INFORME DE HITO DE CONTROL
N° 039-2021-OCI/0337-SCC

PROYECTO: “RECONSTRUCCIÓN DEL TRAMO 1-1957- LA TORRE JR. ICA HASTA JR. MIRAFLORES, TRAMO 1-1960- JR. MIRAFLORES DESDE JR. ICA HASTA JR. SAN PEDRO TRAMO 1-1961 – JR. SAN CRISTOBAL JR. SAN PEDRO TRAMO 1-1962 – JR. SAN PEDRO DESDE JR. MIRAFLORES HASTA LA PLAZA DE ARMAS, DISTRITO DE COLCABAMBA - PROVINCIA DE HUARAZ- DEPARTAMENTO DE ANCASH”

HITO DE CONTROL N° 1:
EXPEDIENTE TÉCNICO Y OTORGAMIENTO DE LA BUENA PRO PARA LA EJECUCIÓN DE OBRA

IMAGEN N° 1
SECCIÓN TÍPICA DEL PAVIMENTO

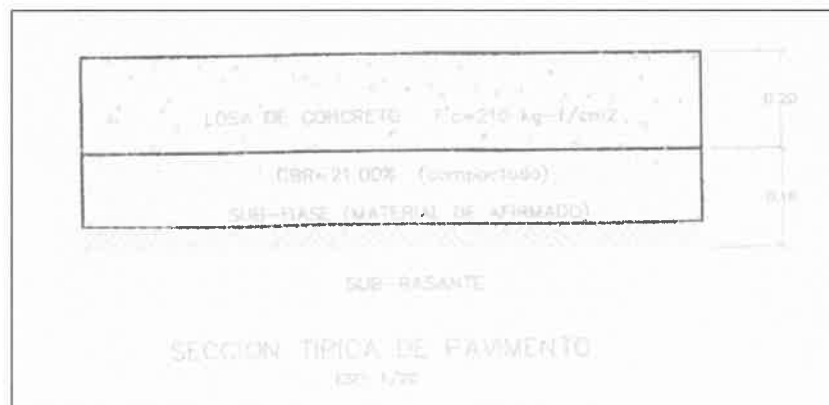
De la revisión del expediente técnico aprobado por la Entidad, mediante Resolución de Alcaldía n.º 056-2021-MPH-A de 9 de marzo de 2021, se advierte que en el Plano: Detalles de vereda (Lámina DV-01), se especifica con respecto al material de afirmado para la sub-base el valor del CBR (Relación soporte de California) = 21%, tal como se observa en la siguiente imagen:

Asimismo, con respecto a las especificaciones técnicas de la Partida: "Conformación y compactación de base E=0,15 m, en pavimentos", no se detallan las características que debería tener el material de afirmado para la sub-base.

Sin embargo, la norma CE.010 Pavimentos urbanos, en la Tabla 30, indica lo siguiente:

Por lo tanto, se constata que no se cumplieron los requisitos mínimos requeridos en la norma técnica CE.010 Pavimentos urbanos del Reglamento Nacional de Edificaciones.
